Objet : Débat public
Prolongement de l'A16

P.J. plans de détail avec solution B complétée

Cartographie des 4 solutions

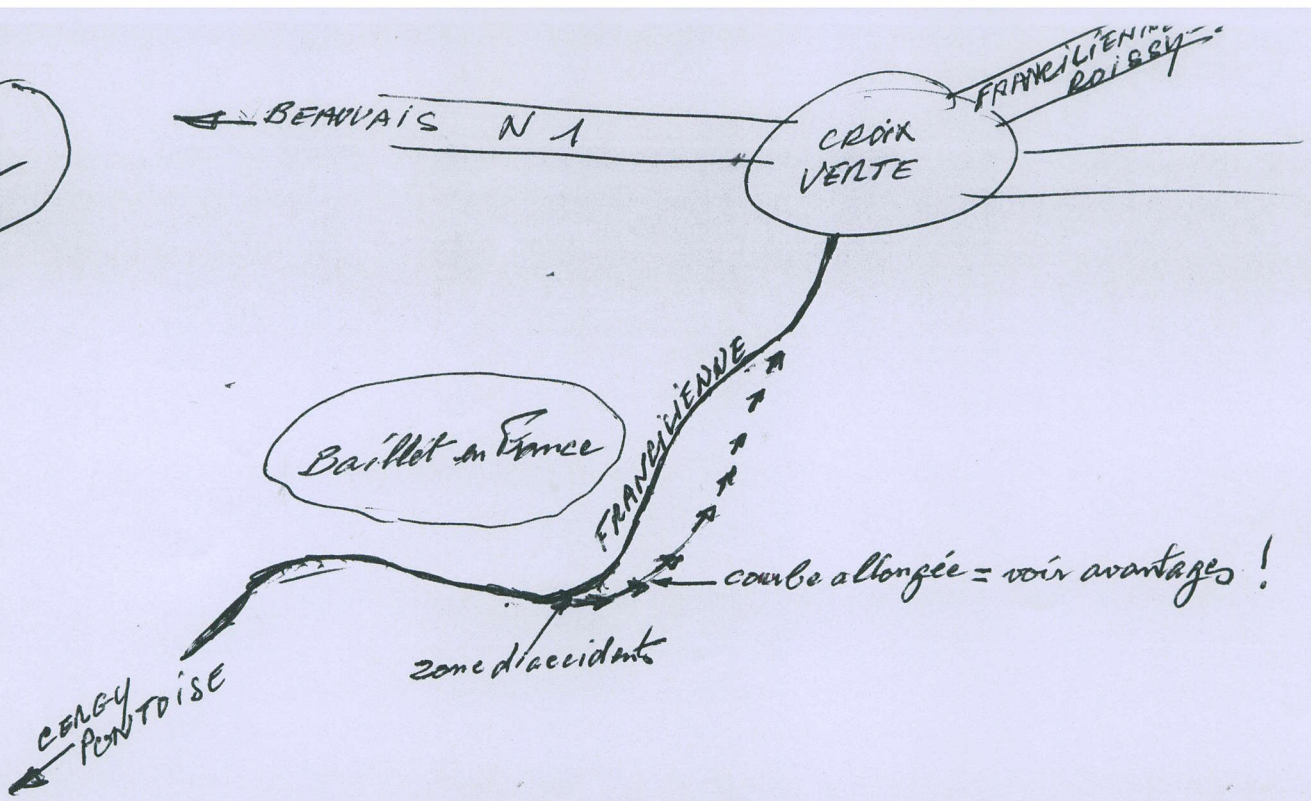
Je vous informe, en outre, que la seule motivation qui m'anime dans ce débat public, c'est la sécurité des automobilistes et compte tenu de ce que je viens de développer dans ce qui précède, je m'interroge lorsque vous présentez la solution A comme celle « qui représente le plus d'avantages ». Je n'ose penser que les solutions b, c, d, ne sont que des leurres ! Si cette solution a été présentée comme solution de base en 2006 et qu'elle semble être déjà dans le choix définitif, à quoi donc aura servi le débat public ?

Vous conviendrez avec moi que des automobilistes roulants à 110 km/h sur cette autoroute à deux voies venant de Beauvais et du Nord vont être contraints de réduire à 60 ou 40 km/h leur vitesse initiale du fait d'une courbe aussi réduite, consécutif d'un changement de direction à angle droit, il semble en être de même pour la voie se dirigeant vers l'échangeur de la Croix-verte !

Si comme je l'évoquais plus haut, votre solution de base a déjà fait l'objet d'une étude de faisabilité et que le processus soit déjà engagé sur le choix définitif de la solution A, je crains que l'avenir de cette réalisation pose encore de sérieux problèmes, car des connexions aussi inadaptées ne manqueront pas de générer bon nombre d'accidents ! .

En conclusion, je suis au regret, Madame de vous préciser que je ne cautionnerai pas le projet A sans une remise en question fondamentale du choix définitif des connexions dans leur ensemble.

Compte tenu de la technologie actuelle des automobiles, sans parler des évolutions du futur, il conviendrait de définir au plus vite, une prise de position plus adaptée aux exigences du XXI^{ème} siècle. Il serait pour ma part souhaitable d'utiliser une partie du triangle, qui semble être l'objet de « polémique » pour réaliser un ouvrage de qualité avec des courbes allongées offrant une sécurité pour nous tous ainsi que pour les générations à venir.

b

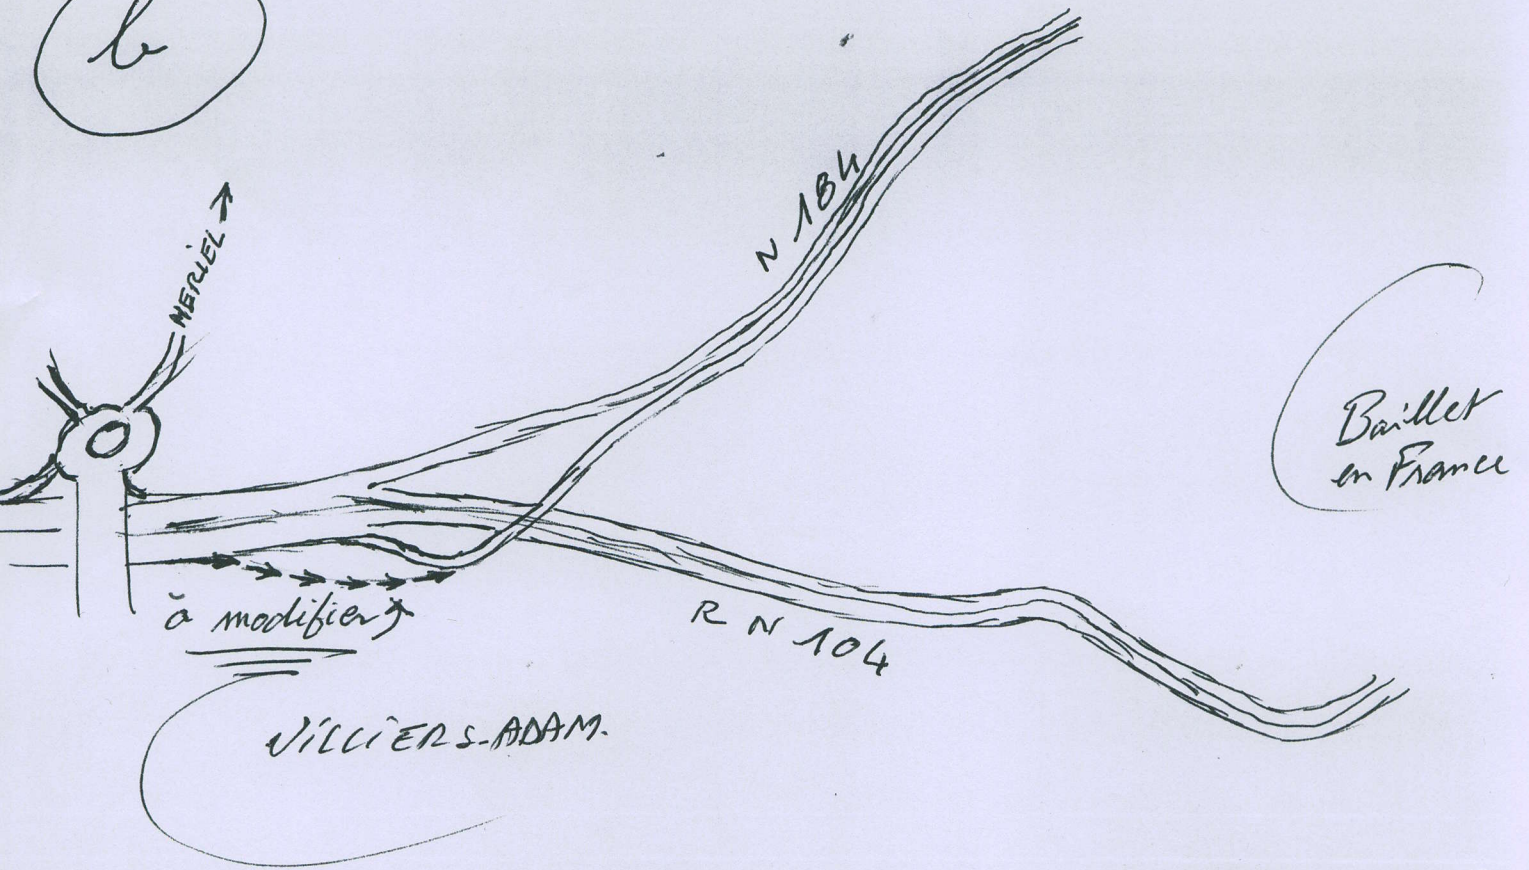
Je me permettrais simplement de signaler la dangerosité de la courbe de la connexion de la voie venant de Paris-Taverny vers Beauvais-Amiens, dont le revêtement de la chaussée n'a pas été relevé de façon satisfaisante de manière à faire profiter aux véhicules d'un appui suffisant pour lutter contre la force centrifuge importante dans une courbe aussi courte.

C

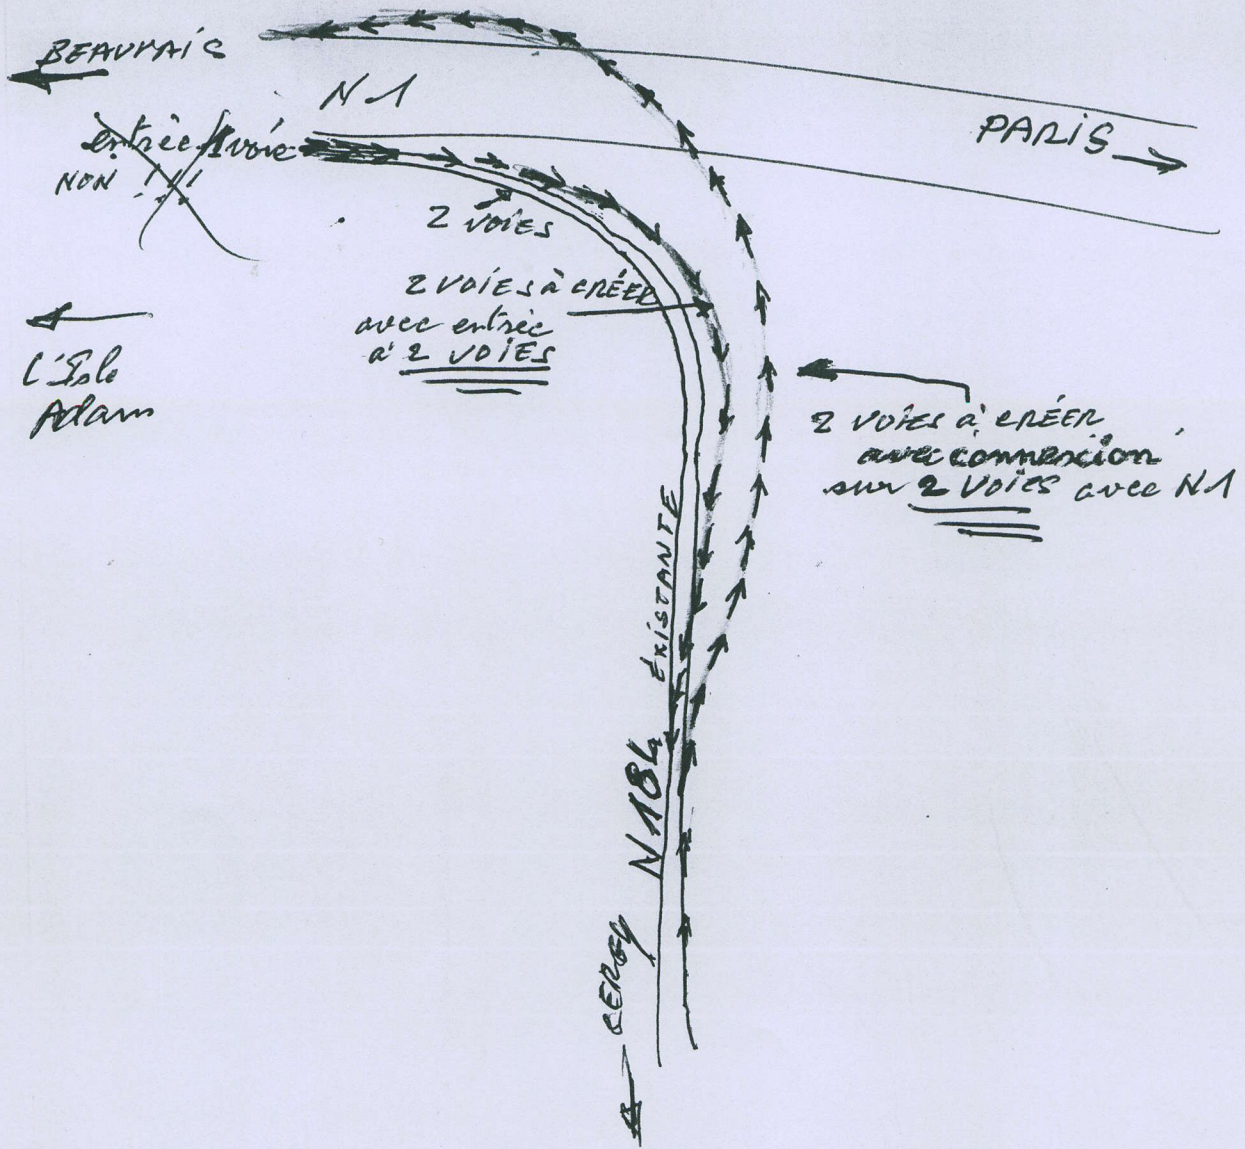
- ☞ c) la connexion de la N184 venant de Cergy vers la N1 qui passe de deux voies sur une voie avant de se prolonger sur une courbe très courte et très dangereuse, génère chaque jour d'interminables bouchons
